名月川合流点～唐木橋までの改修断面の見直しについて

名月川合流点～唐木橋までの改修縦断の見直しについて

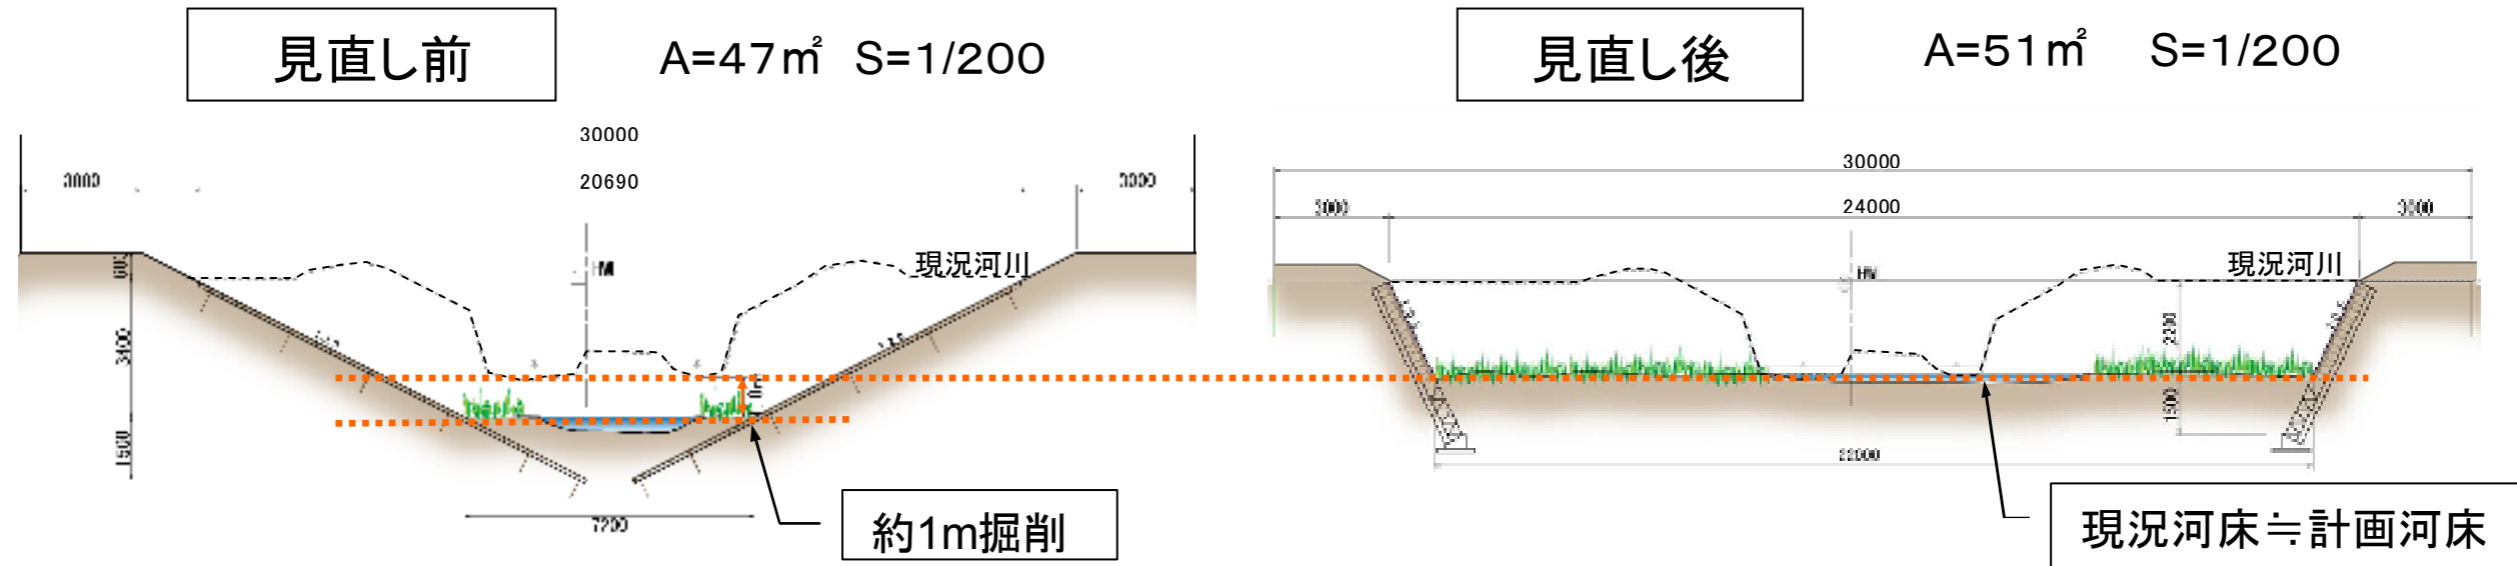
見直し前	見直し後
護岸勾配	2割	5分
現況の河床掘削	1m程度	現況河床を可能な限り活かす
事業費	全体工事費: 約4.5億円 (内訳) 土工 約0.8億円 護岸工 約2.6億円 道路橋 約0.9億円 落差工 約0.2億円	全体工事費: 約4.5億円 (内訳) 土工 約0.9億円 護岸工 約1.6億円 道路橋 約0.9億円 落差工 約1.1億円
長所	・護岸が緩やかであり、親水性が高い。	・河床幅を広くとることで、川の変化を許容する。 ・現況河床の掘削をできる限り小さくすることにより、多様な河床環境を保全する。
短所	・みお筋の移動が妨げられ、川の働きが活かされない単調な形状の川となる。 ・大きく河床掘削を行うため、環境面に与える影響が大きい。	・護岸勾配が急であるため、親水性は低くなるが、階段を設置することで、アクセスを確保することが可能。

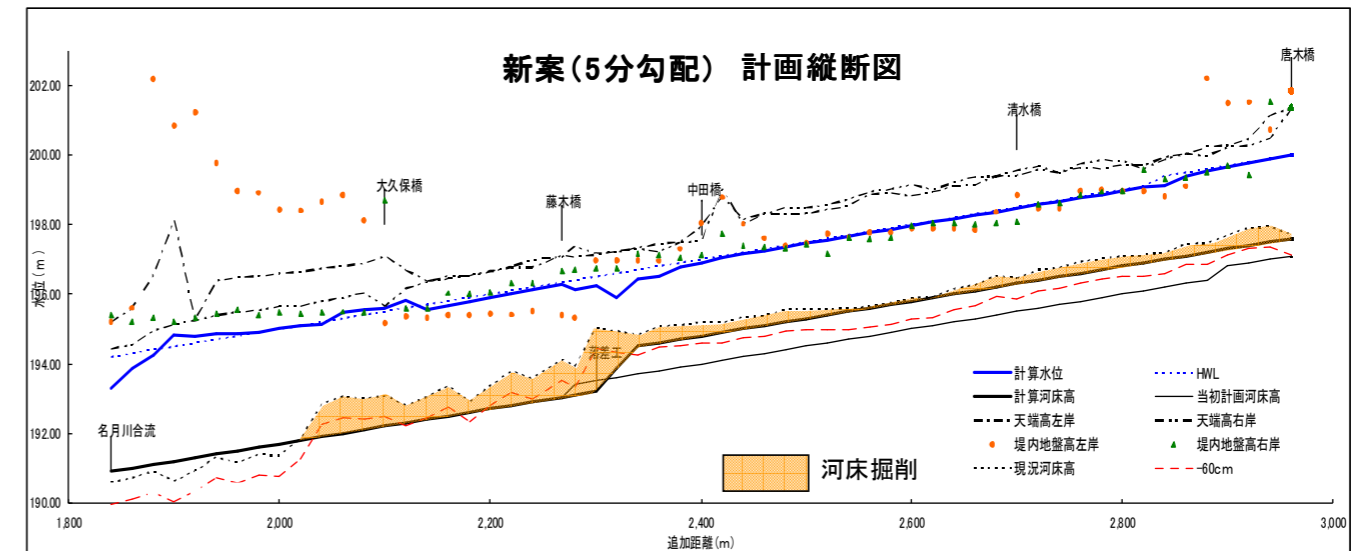
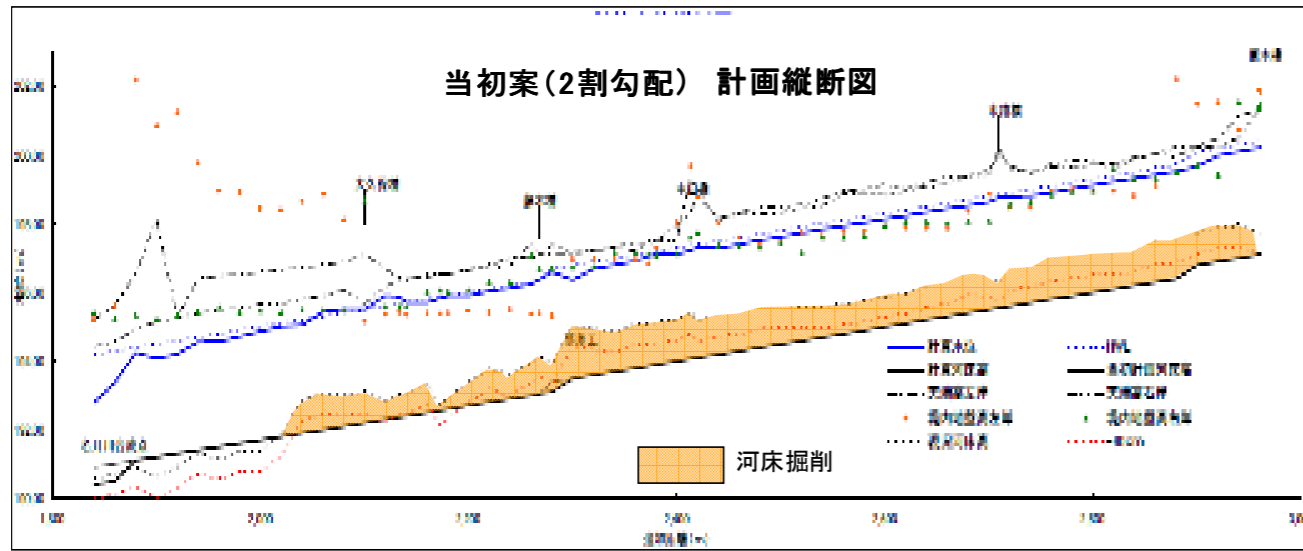
見直し前

見直し後

落差工について

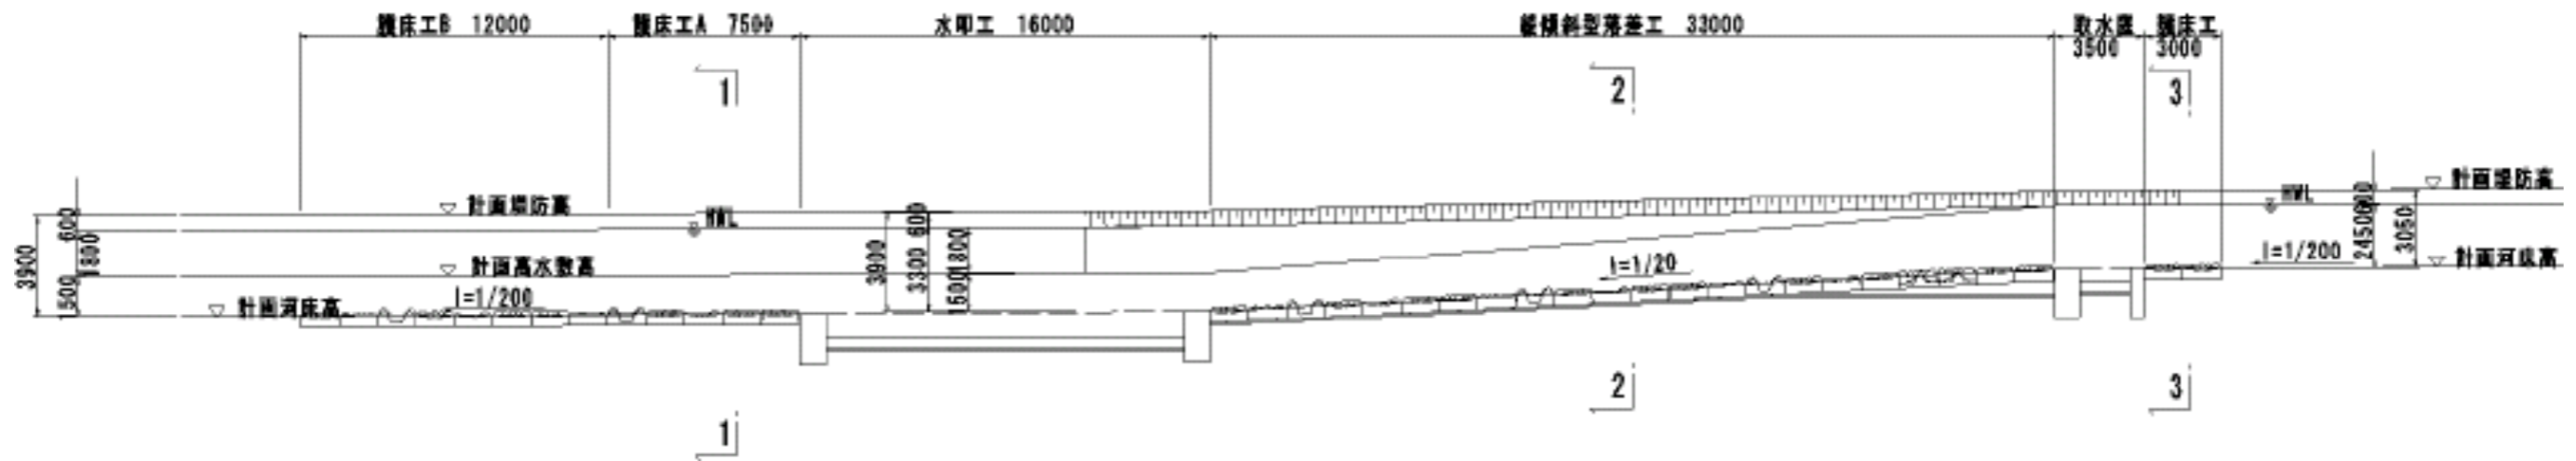
田尻川では回遊魚等が移動できるよう魚道の整備を河川全般で計画している。本整備計画内の落差工(約H=1.5m)においても魚類の移動を考慮し、魚道の設置または緩傾斜型の構造とする。詳細は別途検討を行うこととするが、この際勾配をできる限り緩くとることが望ましく、特に小型魚の移動については、粗石等を適切に配置し、流速が弱まる静穏域やプール状に休憩ができる箇所を設けるなど対策が重要となる。

参考までに魚道機能を兼ね備えた屈とう性型落差工の図を以下に示す。
